ÚZEMNÍ PLÁN MĚSTA BRNA

Textová část Odůvodnění

Kapitola 18 Rozhodnutí o námitkách (včetně odůvodnění)

Svazek Nb13 *(bez osobních údajů)*

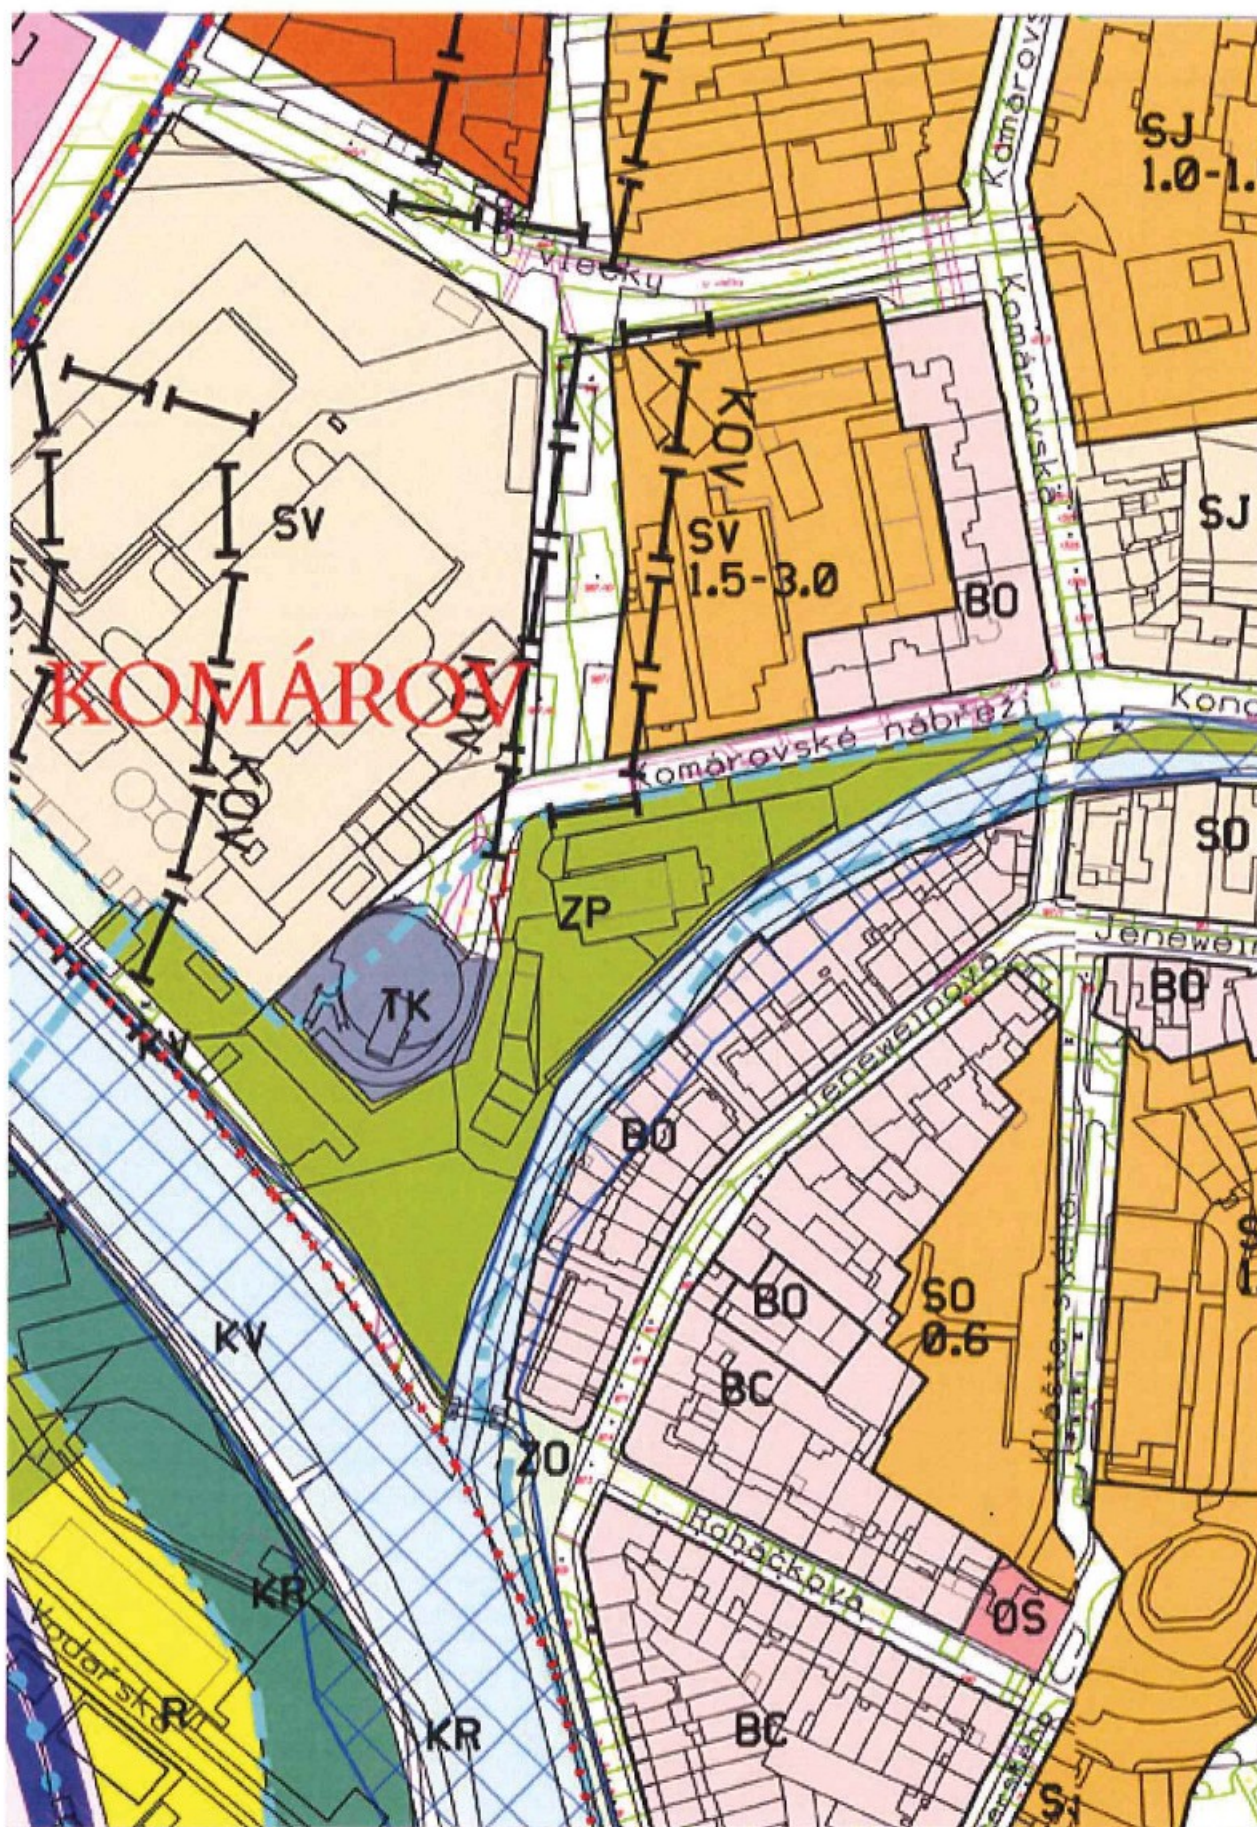
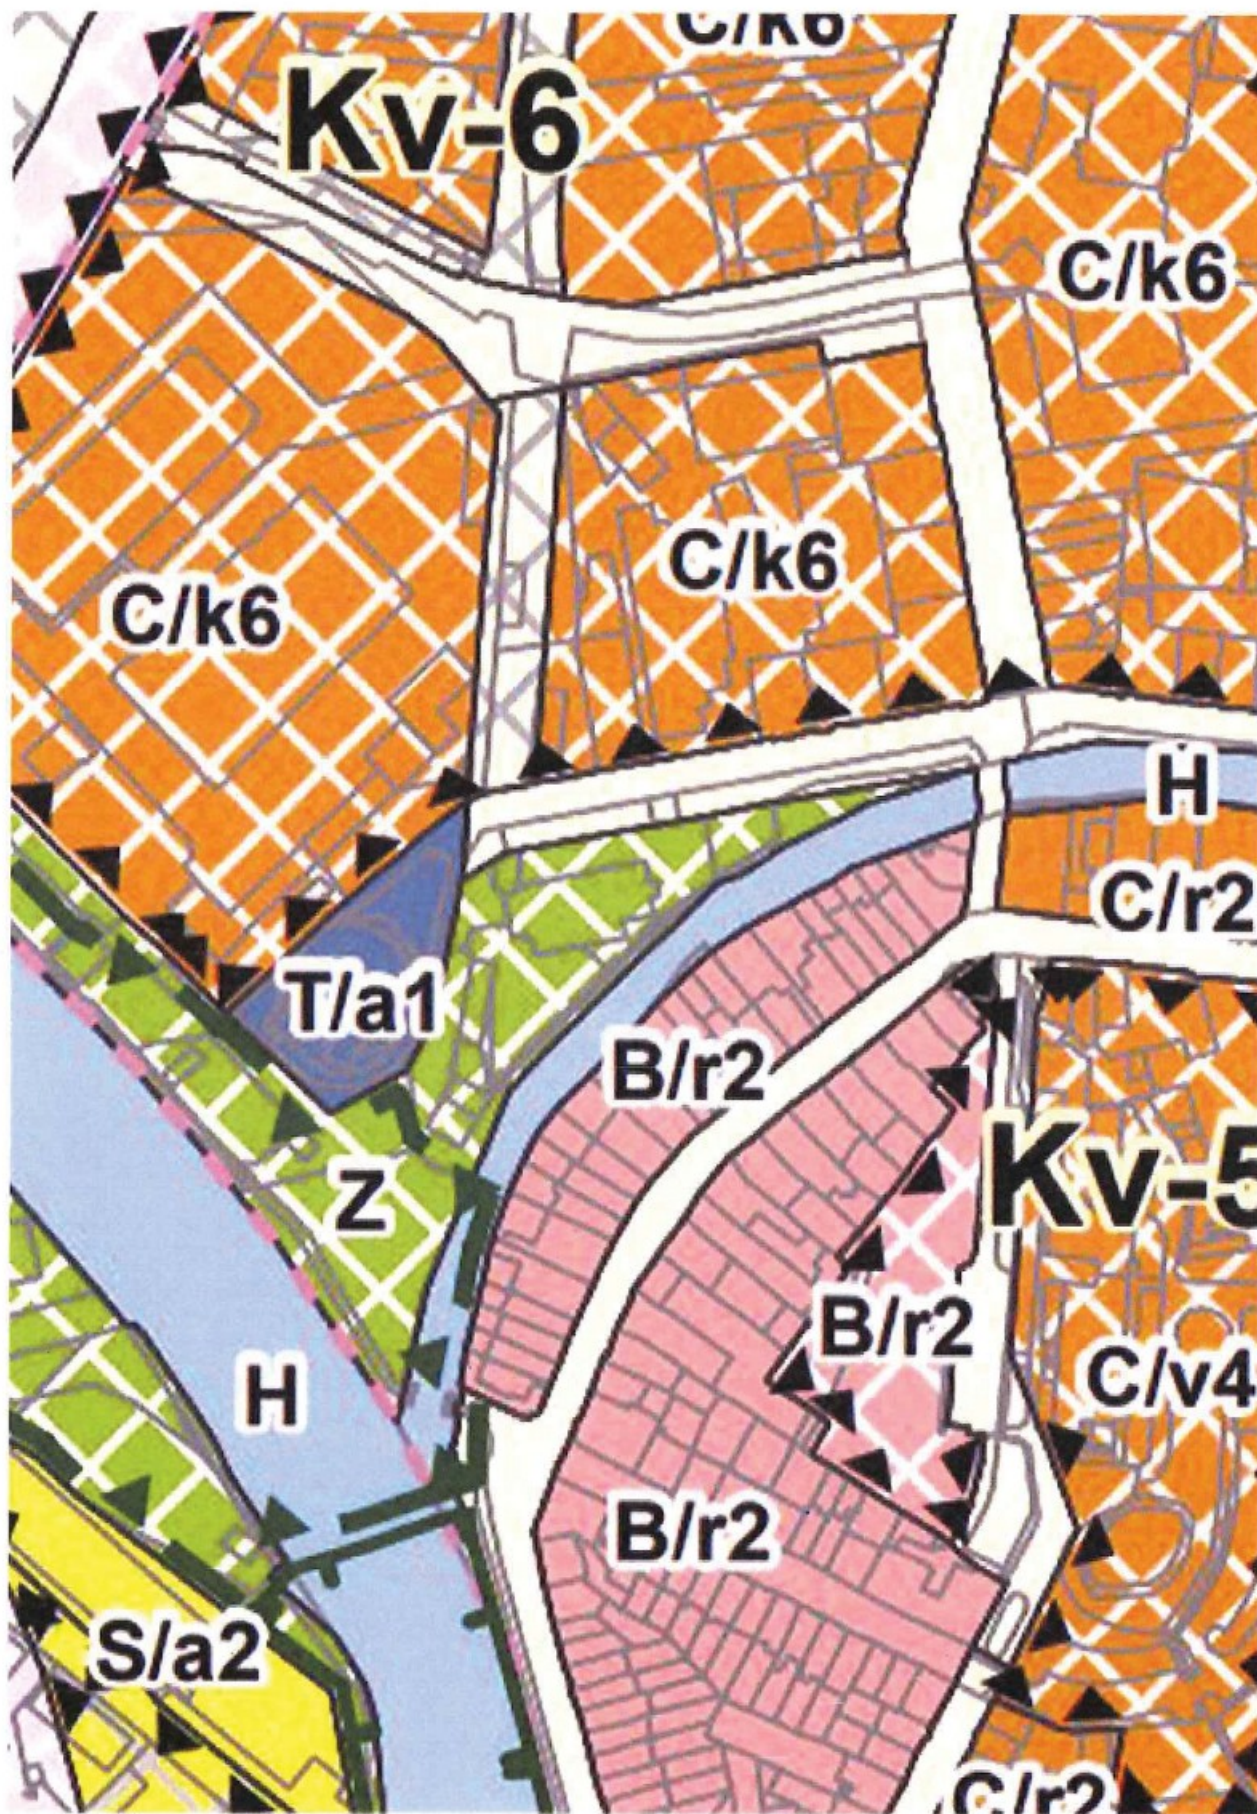
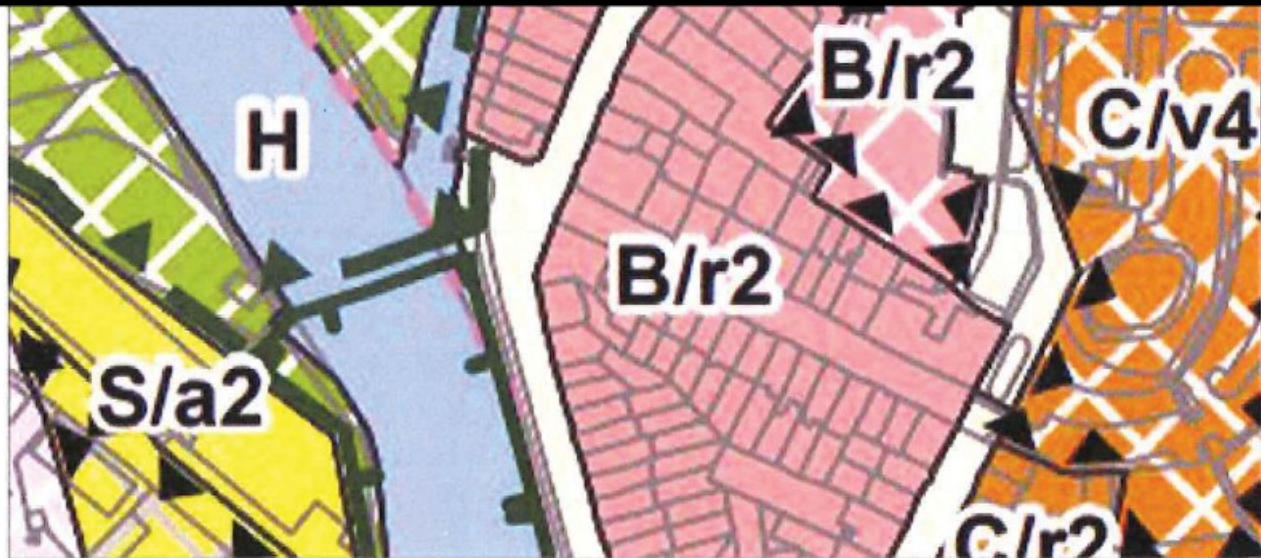
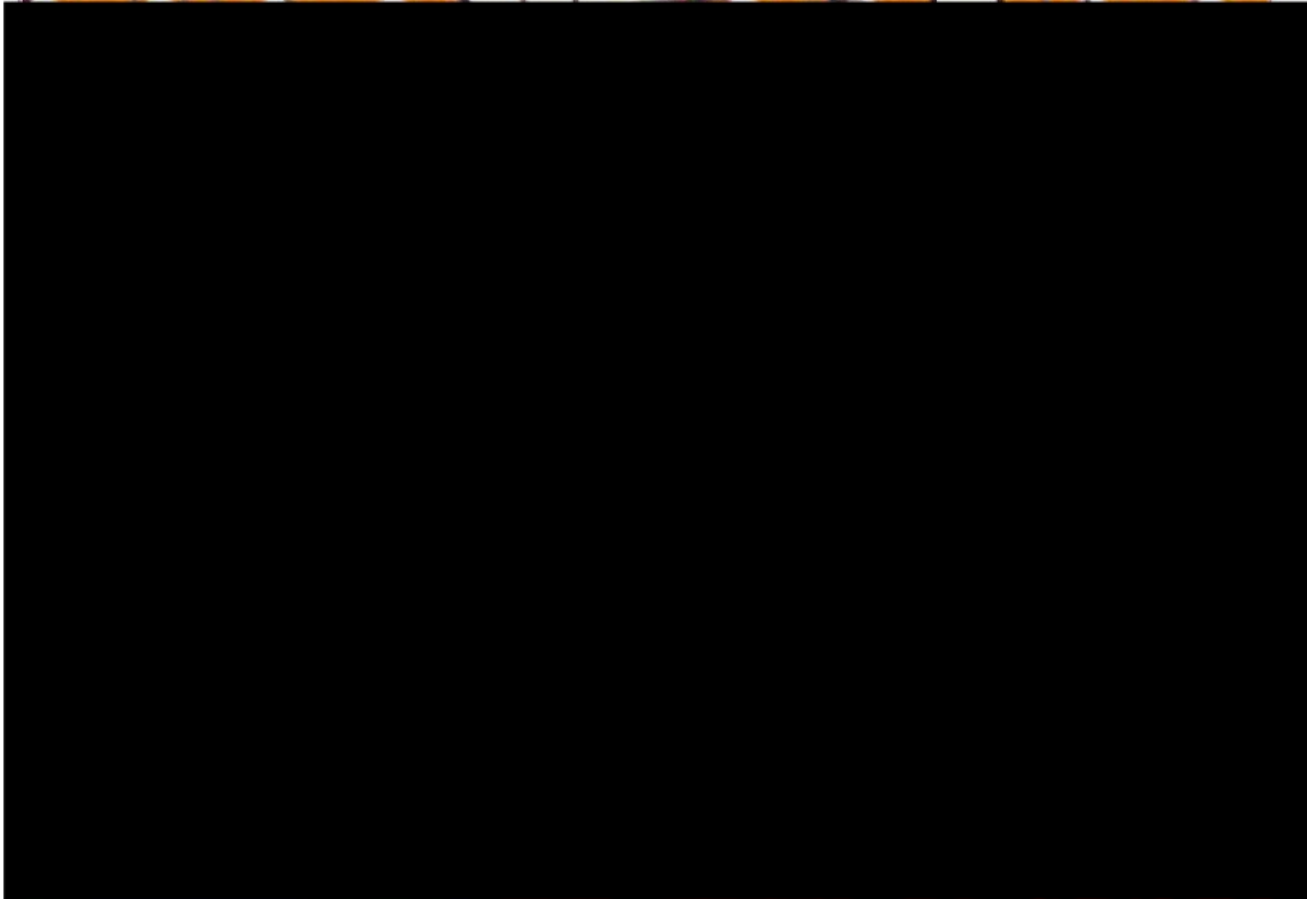
Zahrnutí pozemků do plochy smíšené obytné /C/ je pro mě i pro město oboustranně výhodné. Jelikož hlavní využití plochy smíšené obytné obsahuje mj. služby a nerušící výrobu, mohl bych svůj areál jednak rozvíjet v intencích jeho dnešního užívání, jednak by mně podmínky plochy umožnily podílet se na celkové revitalizaci území jižně od centra města a směřovat rozvoj

k podpoře vytváření smíšeného území a města krátkých vzdáleností. Existující plochy veřejně přístupné zeleně i břehové zeleně jsou pro zajištění stávajících potřeb širšího okolí dostatečné. Pro budoucí využití jsou v návrhu územního plánu přiměřeně rozlehlé plochy zeleně vymezeny podél řeky Svratky. Z hlediska prostorového uspořádání navrhuji stanovit pro plochu strukturu „areálové zástavby“, která odpovídá existujícímu stavu. Z hlediska výškové úrovně navrhuji, aby bylo pro plochu navržena úroveň 2, která odpovídá současné výškové hladině existující administrativní budovy.

Na okraj je nutno podotknout, že v případě ponechání předmětných pozemků v ploše městské zeleně nebudu moci areál rozvíjet, avšak budu ho moci nadále udržovat v současném rozsahu (povinnost řádně udržovat stavbu vyplývá z § 139 stavebního zákona). Jelikož můj zájem na provozování areálu je dlouhodobý, nejeví se mi realizace veřejné zeleně na místě mých pozemků z dlouhodobého hlediska jako pravděpodobná. Dle návrhu územního plánu nejsou totiž předmětné pozemky určeny pro veřejně prospěšné stavby či opatření, což nenaznačuje velký zájem města na rozvoji veřejné zeleně v tomto místě.

I proto je vymezení předmětných pozemků do ploch smíšených obytných výhodné pro mě i pro město.

Příloha – grafické vymezení území dotčené námitkou

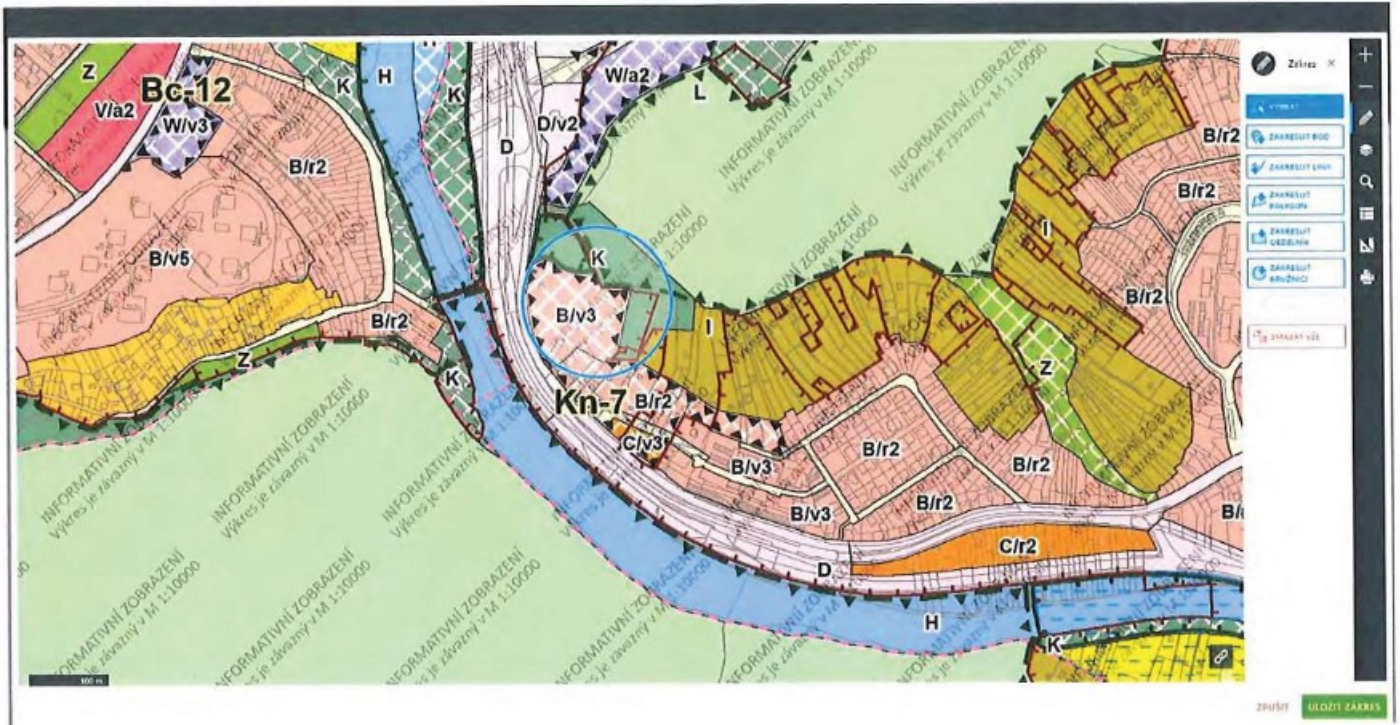
Neprovedením výše uvedených změn, které požadujeme, by se nový územní plán dostal do přímého rozporu s existujícím pravomocným územním rozhodnutím.
